Audi A4 燃料パイプの取付修正

| リコール届出番号 | 外-2871 | リコール届出日 | 令和元年6月26日 |

不具合発生箇所

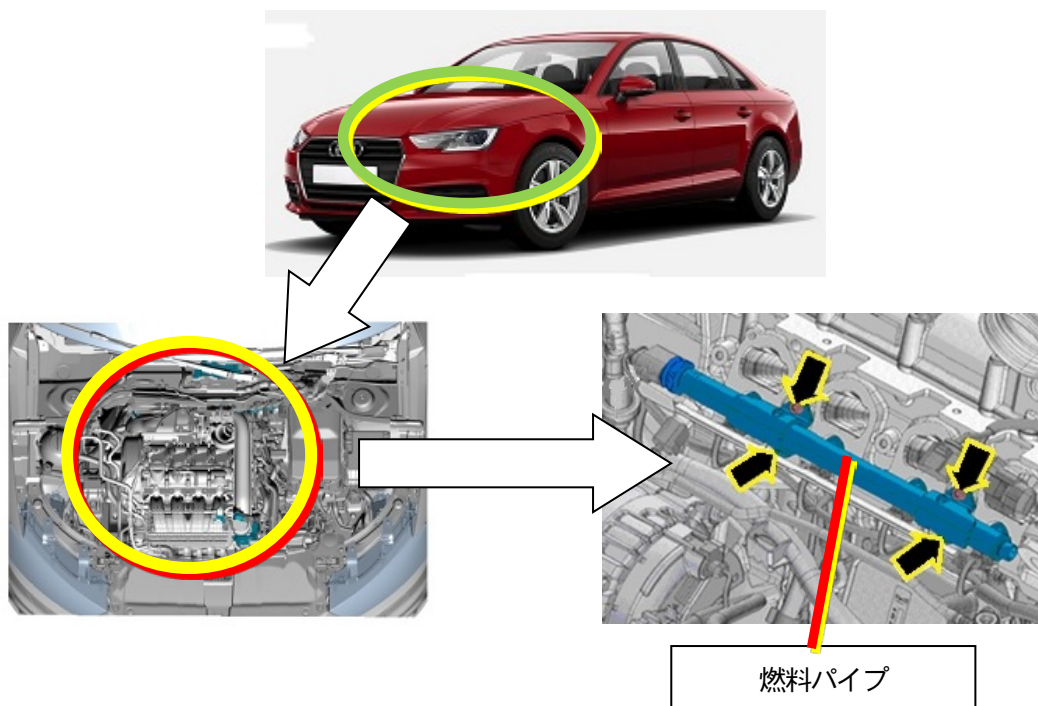
| 基準不適合状態にあると認める構造、装置又は性能の状況及びその原因 | 原動機に装着されている燃料パイプの取付けボルトにおいて、取付作業が不適切なため、締め付けトルクが不足しているものがあります。そのため走行振動等により当該ボルトが緩み、最悪の場合、燃料が漏れるおそれがあります。 | | |

| 改善措置の内容 | 全車両、燃料パイプ取付けボルトを規定トルクで締め付けます。 | | |
